**EUSKADIKO ENERGIA BERRIZTAGARRIEN
LURRALDE PLANAREN JENDAURREKO
INFORMAZIOAREN IZAPIDEAN
AURKEZTUTAKO ALEGAZIO ETA TXOSTENEI
ERANTZUTEKO TXOSTENA**

2024KO URRIAK 31

Figura 65. Evolución de la población del alimoche común en el País Vasco.

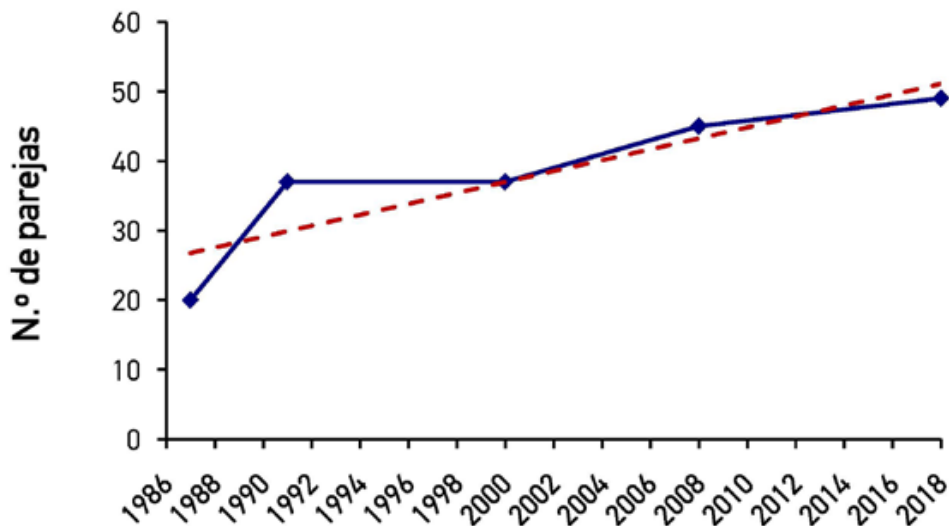
Horri dagokionez, aipatu behar da Hegazti Nekrofagoak Kudeatzeko Baterako Plana indarrean sartu zenetik agerian geratu dela sai zuria eta gaur egun lanean ari diren parke eolikoak batera bizi direla, eta azken hamarkadan espezie horrek hazkunde nabarmena izan duela Euskal Autonomia Erkidegoan (Del Moral, J. C. eta Molina, B. (Editoreak) 2018. *Sai zuria Espainian, populazio ugaltzailea 2018an eta errolda-metodoa. SEO/BirdLife. Madril*):

Hainbat eremu kritiko daude, eta hainbat ale bizi dira parke eolikoetatik 10 km baino gutxiagora. Horrek agerian uzten du ezarritako erradioa eguneratu behar dela, planak berak ezartzen duen bezala (3. artikulua, "Indarraldia eta aplikazioa", haren edukiaren ebaluazioa eta berrikuspena 5 urtean behin egiteko beharra ezartzen du, eta oraindik ez da egin). Aipatu behar da, gainera, ebidentzia zientifikoak frogatu duela aerosorgailuekin

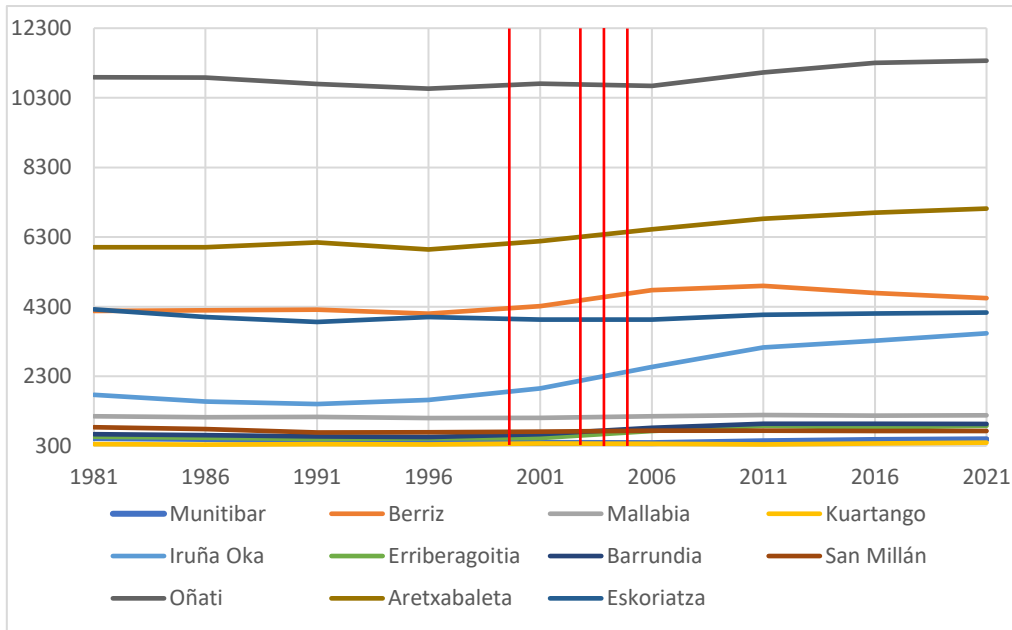
Urizaharra (Araba) udalerriko Las Rasas-monte Jaundel eremuan, Las Rasas-monte Jaundel eremuan, mugatutako energia eolikorako hautatutako lokalizazio-eremutik kanpo uzteko eskatzen du; zehazki, Las Rasas-monte Jaundel eremua, 188 zenbakiko Onura Publikoko mendia, "Komunitateak". Honako hau alegatzen da horretarako:

1. Udal-arkitektoaren arabera, izapidetzen ari den HAPOaren arabera, eremu horretan ez litzateke onartuko lineala ez den zerbitzu-instalazio teknikorik, ez A motakorik, ez B motakorik;
2. Jaundel mendiaren inguruko ingurumen-balioei eragitea;
3. Paisaian duen eragina;
4. Faunari eragitea;
5. Akuiferoen kutsadurarekiko kalteberatasuna;
6. Ehizari eragitea;
7. Natura-turismoari eragindako kalteak
8. Kultura-ondarearen gaineko eraginak
9. Udalerriko ekonomian duen eragina eta despoblazioan duen eragina
10. Toki-erakundeekiko begirunerik eza

1. Ingurumen-eraginei eta ehizari edo kultura-ondareari buruzko alegazioak egiteko, txosten honetako II.6, II.11 eta II.12 ataletan adierazitakoa bete behar da. Nolanahi ere, azpimarratu behar da planteatutako hainbat gai ez dagozkiola LAP bati dagokion eskala autonomiko bati, baizik eta proiektuaren eskalan ebaluatu eta erantzun behar direla (ingurumen-inpaktuaren ebaluazioa), ingurumenaren aldetik bateragarria den diseinua bermatzeko beharrezkoak diren xehetasun-azterketekin.

4. Indarrean dagoen udal-plangintzarekiko bateragarritasunari dagokionez, udal-arkitektoak adierazten duen bezala, onura publikoko instalazioak, LAParen xede direnak bezala, baimenduta egongo lirateke Urizaharreko udalerrian ukituko litzatekeen lurzorurik motan. Gainera, hasieran onetsitako HAPoren testuaren arabera (eskuratu ahal izan den bakarra, behin-behinean onartutakoa eskuragarri ez dagoelako), J.34 lurzoruan baimenduta dauden erabileren artean, B motako zerbitzu ez-linealen instalazio teknikoak jasotzen ditu. Udal-arkitektoak baieztatzen duena egia bada, hau da, behin-behineko onarpenaren dokumentuak aldatu egin duela irizpidea (bai hasierako onarpenaren agiriarena, bai gaur egun indarrean dagoen plangintzarena), horrek ez luke frogatuko aldaketa guztiz bihurri bat besterik, hain zuzen ere energia berriztagarrien instalazioak ezartzeko ezkutuko debeku bat kontuan hartzekoa. Ondorio horretara iristen da behin-behineko onarpenaren data, 2023ko maiatza, ikusita, kasualitatez, LAParen hasierako onarpenaren ondoren. Beraz, horrek indartu baino ez luke egingo LAPak EAE osoan instalazio berriztagarriak ezartzeko duen eginkizuna, lurralde osorako irizpide homogeneo batzuen arabera.

7.3.3.1. Criterios para instalaciones eólicas

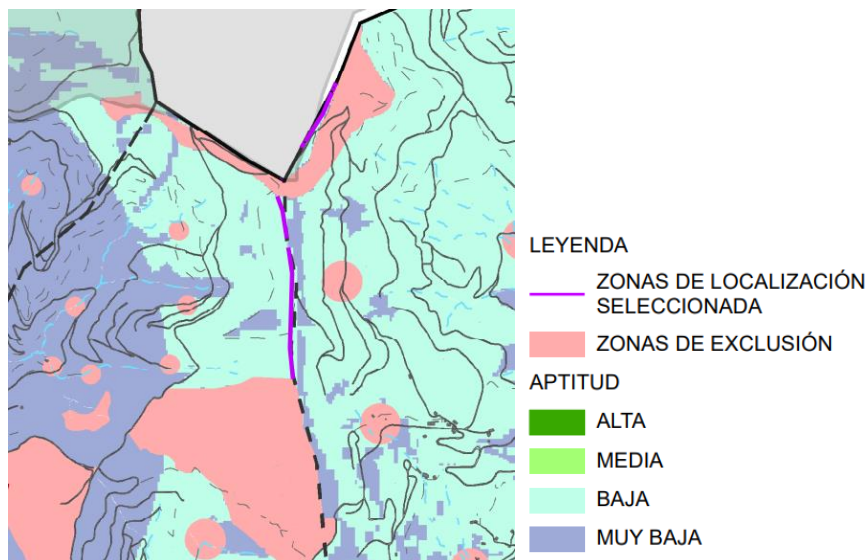
Intereseko habitatei dagokienez, 6210, 6220 eta 6230 habitatak baztertu dira; izan ere, Natura Ondarearen Zuzendaritza Nagusiaren ingurumen-sentsibilitateko zonifikatze-txostenaren arabera, habitat horiek sensibilitate txikiagoa dute eta tratamendu independentea dute:

- Se atribuye **sensibilidad máxima** a: hábitats de interés comunitario prioritario (salvo 6210*, 6220*, 6230*), hábitats de distribución muy restringida

Figura 65. Evolución de la población del alimoche común en el País Vasco.

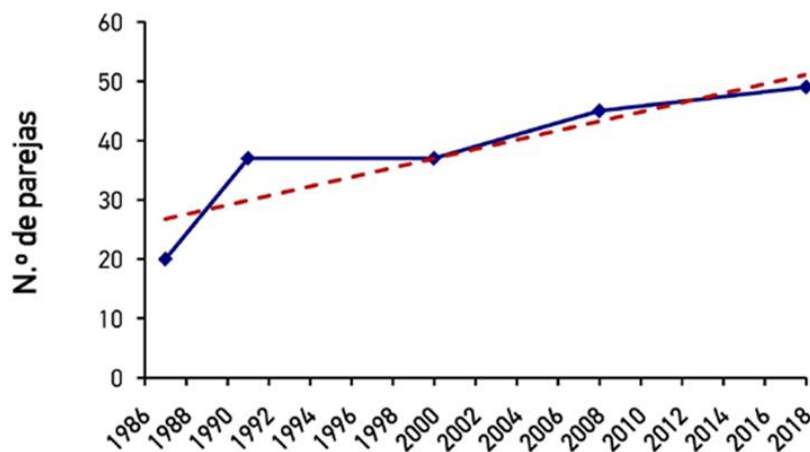
Horri dagokionez, aipatu behar da Hegazti Nekrofagoak Kudeatzeko Baterako Plana indarrean sartu zenetik agerian geratu dela sai zuria eta gaur egun lanean ari diren parke eolikoak batera bizi direla, eta azken hamarkadan espezie horrek hazkunde nabarmena izan duela Euskal Autonomia Erkidegoan (Del Moral, J. C. eta Molina, B. (Editoreak) 2018. *Sai zuria Espainian, populazio ugaltzailea 2018an eta errolda-metodoa*. SEO/BirdLife. Madril):

Hainbat eremu kritiko daude, eta hainbat ale bizi dira parke eolikoetatik 10 km baino gutxiagora. Horrek agerian uzten du ezarritako erradioa eguneratu behar dela, planak berak ezartzen duen bezala (3. artikulua, "Indarraldia eta aplikazioa", haren edukiaren ebaluazioa eta berrikuspena 5 urtean behin egiteko beharra ezartzen du, eta oraindik ez da egin). Aipatu behar da, gainera, ebidentzia zientifikoak frogatu duela aerosorgailuekin talka egitea ez dela espezie horren heriotza-kausa nagusietako bat; izan ere, Euskal Autonomia Erkidegoan, parke eoliko guztiak ustiatzen ari diren urte guztietan soilik erregistratu da horrelako gertaera bat, eta horrek esan nahi du talka-tasa ez dela esanguratsua (0,0004 ale/aerosorgailu*urte). Horri gehitu behar zaizkio azken urteotan talken prebentzioaren arloan izandako berrikuntza teknologikoak, detekzio-, disuasio- eta gelditze-sistema automatikoen bidez, eraginkortasun handiekin hegazti handientzat, eta turbina modernoaren hilkortasun txikiagoa MW-rengatik, horrek are gehiago berresten baitu Nekrofagoen Baterako Plana eguneratzeko beharra.

Figura 65. Evolución de la población del alimoche común en el País Vasco.

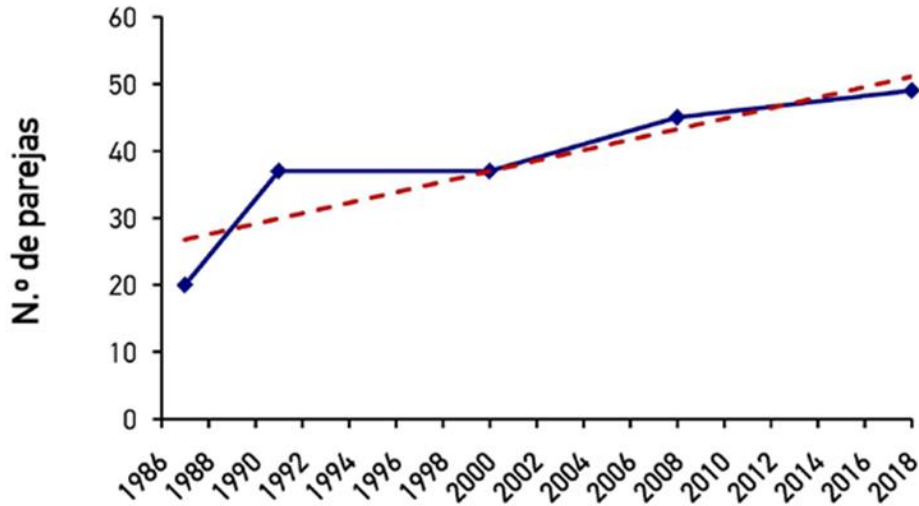
Horri dagokionez, aipatu behar da Hegazti Nekrofagoak Kudeatzeko Baterako Plana indarrean sartu zenetik agerian geratu dela sai zuria eta gaur egun lanean ari diren parke eolikoak batera bizi direla, eta azken hamarkadan espezie horrek hazkunde nabarmena izan duela Euskal Autonomia Erkidegoan (Del Moral, J. C. eta Molina, B. (Editoreak) 2018. *Sai zuria Espainian, populazio ugaltzailea 2018an eta errolda-metodoa. SEO/BirdLife. Madril*):

Hainbat eremu kritiko daude, eta hainbat ale bizi dira parke eolikoetatik 10 km baino gutxiagora. Horrek agerian uzten du ezarritako erradioa eguneratu behar dela, planak berak ezartzen duen bezala (3. artikulua, "Indarraldia eta aplikazioa", haren edukia ebaluazioa eta berrikuspena 5 urtean behin egiteko beharra ezartzen du, eta oraindik ez da egin). Aipatu behar da, gainera, ebidentzia zientifikoak frogatu duela aerosorgailuekin talka egitea ez dela espezie horren heriotza-kausa nagusietako bat; izan ere, Euskal Autonomia Erkidegoan, parke eoliko guztiak ustiatzen ari diren urte guztietan, horrelako gertaera bakarra erregistratu da, eta horrek esan nahi du talka-tasa ez dela esanguratsua (0,0004 ale/aerosorgailu*urte). Horri gehitu behar zaizkio azken urteotan talken prebentzioaren arloan izandako berrikuntza teknologikoak, detekzio-, disuasio- eta gelditze-sistema automatikoen bidez, eraginkortasun handiekin hegazti handientzat, eta turbina modernoan hilkortasun txikiagoa MW-rengatik, horrek are gehiago berresten baitu Nekrofagoen Baterako Plana eguneratzeko beharra.

Figura 65. Evolución de la población del alimoche común en el País Vasco.

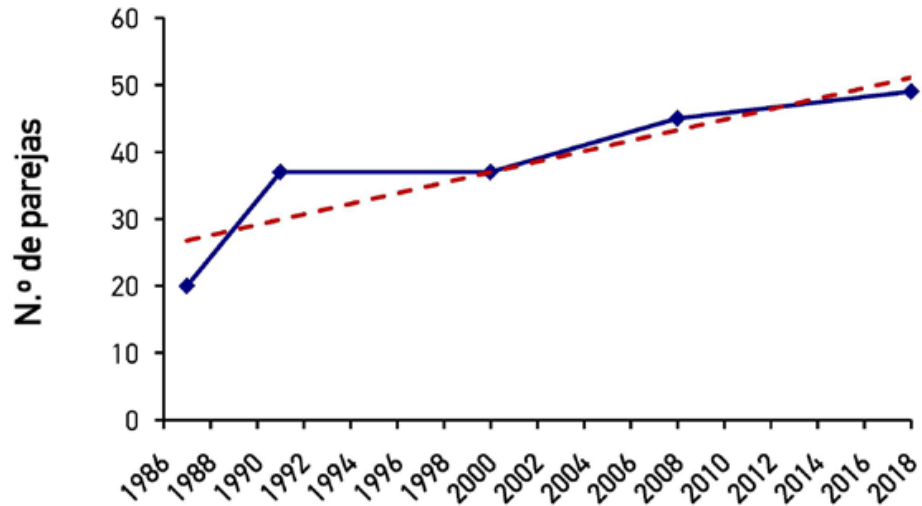
Horri dagokionez, aipatu behar da Hegazti Nekrofagoak Kudeatzeko Baterako Plana indarrean sartu zenetik agerian geratu dela sai zuria eta gaur egun lanean ari diren parke eolikoak batera bizi direla, eta azken hamarkadan espezie horrek hazkunde nabarmena izan duela Euskal Autonomia Erkidegoan (Del Moral, J. C. eta Molina, B. (Editoreak) 2018. *Sai zuria Espainian, populazio ugaltzailea 2018an eta errolda-metodoa*. SEO/BirdLife. Madril):

Hainbat eremu kritiko daude, eta hainbat ale bizi dira parke eolikoetatik 10 km baino gutxiagora. Horrek agerian uzten du ezarritako erradioa eguneratu behar dela, planak berak ezartzen duen bezala (3. artikulua, "Indarraldia eta aplikazioa", haren edukiaren ebaluazioa eta berrikuspena 5 urtean behin egiteko beharra ezartzen du, eta oraindik ez da egin). Aipatu behar da, gainera, ebidentzia zientifikoak frogatu duela aerosorgailuekin talka egitea ez dela espezie horren heriotza-kausa nagusietako bat; izan ere, Euskal Autonomia Erkidegoan, parke eoliko guztiak ustiatzen ari diren urte guztietan soilik erregistratu da horrelako gertaera bat, eta horrek esan nahi du talka-tasa ez dela esanguratsua (0,0004 ale/aerosorgailu*urte). Horri gehitu behar zaizkio azken urteotan talken prebentzioaren arloan izandako berrikuntza teknologikoak, detekzio-, disuasio- eta gelditze-sistema automatikoen bidez, eraginkortasun handiekin hegazti handientzat, eta turbina modernoek hilkortasun txikiagoa MW-rengatik, horrek are gehiago berresten baitu Nekrofagoen Baterako Plana eguneratzeko beharra.

Figura 65. Evolución de la población del alimoche común en el País Vasco.

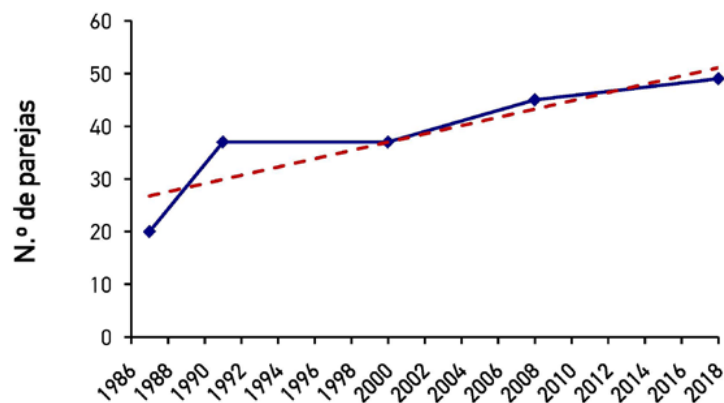
Horri dagokionez, aipatu behar da Hegazti Nekrofagoak Kudeatzeko Baterako Plana indarrean sartu zenetik agerian geratu dela sai zuria eta gaur egun lanean ari diren parke eolikoak batera bizi direla, eta azken hamarkadan espezie horrek hazkunde nabarmena izan duela Euskal Autonomia Erkidegoan (Del Moral, J. C. eta Molina, B. (Editoreak) 2018. *Sai zuria Espainian, populazio ugaltzailer 2018an eta errolda-metodoa*. SEO/BirdLife. Madril):

Hainbat eremu kritiko daude espezie horiekin batera bizi direnak parke eolikoetatik 10 km baino gutxiagora, eta Bizkaian, zehazki, espezie horren populazioa hirukoiztu egin da 2010etik (parke eolikoak daude), eta horrek agerian uzten du ezarritako erradioak eguneratu behar duela, planak berak ezartzen duen bezala (3. artikulua, "*Indarraldia eta aplikazioa*", haren edukiaren ebaluazioa eta berrikuspena 5 urtean behin egiteko beharra ezartzen du, eta hori oraindik ez da egin). Aipatu behar da, gainera, ebidentzia zientifikoak frogatu duela aerosorgailuekin talka egitea ez dela espezie horren heriotza-kausa nagusietako bat; izan ere, Euskal Autonomia Erkidegoan, parke eoliko guztiak ustiatzen ari diren urte guztietan soilik erregistratu da horrelako gertaera bat, eta horrek esan nahi du talka-tasa ez dela esanguratsua ($0,0004$ ale/aerosorgailu*urte). Horri gehitu behar zaizkio azken urteotan talken prebentzioaren arloan izandako berrikuntza teknologikoak, detekzio-, disuasio- eta gelditze-sistema automatikoen bidez, eraginkortasun handiekin hegazti handientzat, eta turbina modernoan hilkortasun txikiagoa MW-rengatik, horrek are gehiago berresten baitu Nekrofagoen Baterako Plana eguneratzeko beharra.

Figura 65. Evolución de la población del alimoche común en el País Vasco.

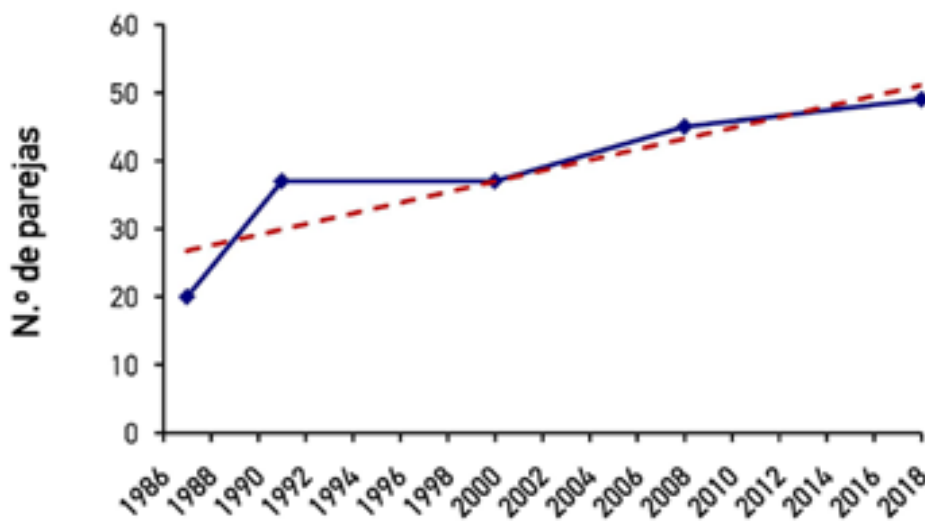
Horri dagokionez, aipatu behar da Hegazti Nekrofagoak Kudeatzeko Baterako Plana indarrean sartu zenetik agerian geratu dela sai zuria eta gaur egun lanean ari diren parke eolikoak batera bizi direla, eta azken hamarkadan espezie horrek hazkunde nabarmena izan duela Euskal Autonomia Erkidegoan (Del Moral, J. C. eta Molina, B. (Editoreak) 2018. *Sai zuria Espainian, populazio ugaltzailea 2018an eta errolda-metodoa*. SEO/BirdLife. Madril):

Hainbat eremu kritiko daude, eta hainbat ale bizi dira parke eolikoetatik 10 km baino gutxiagora. Horrek agerian uzten du ezarritako erradioa eguneratu behar dela, planak berak ezartzen duen bezala (3. artikulua, "Indarraldia eta aplikazioa", haren edukia ebaluazioa eta berrikuspena 5 urtean behin egiteko beharra ezartzen du, eta oraindik ez da egin). Aipatu behar da, gainera, ebidentzia zientifikoak frogatu duela aerosorgailuekin talka egitea ez dela espezie horren heriotza-kausa nagusietako bat; izan ere, Euskal Autonomia Erkidegoan, parke eoliko guztiak ustiatzen ari diren urte guztietan soilik erregistratu da horrelako gertaera bat, eta horrek esan nahi du talka-tasa ez dela esanguratsua (0,0004 ale/aerosorgailu*urte). Horri gehitu behar zaizkio azken urteotan talken prebentzioaren arloan izandako berrikuntza teknologikoak, detekzio-, disuasio- eta gelditze-sistema automatikoen bidez, eraginkortasun handiekin hegazti handientzat, eta turbina modernoan hilkortasun txikiagoa MW-rengatik, horrek are gehiago berresten baitu Nekrofagoen Baterako Plana eguneratzeko beharra.
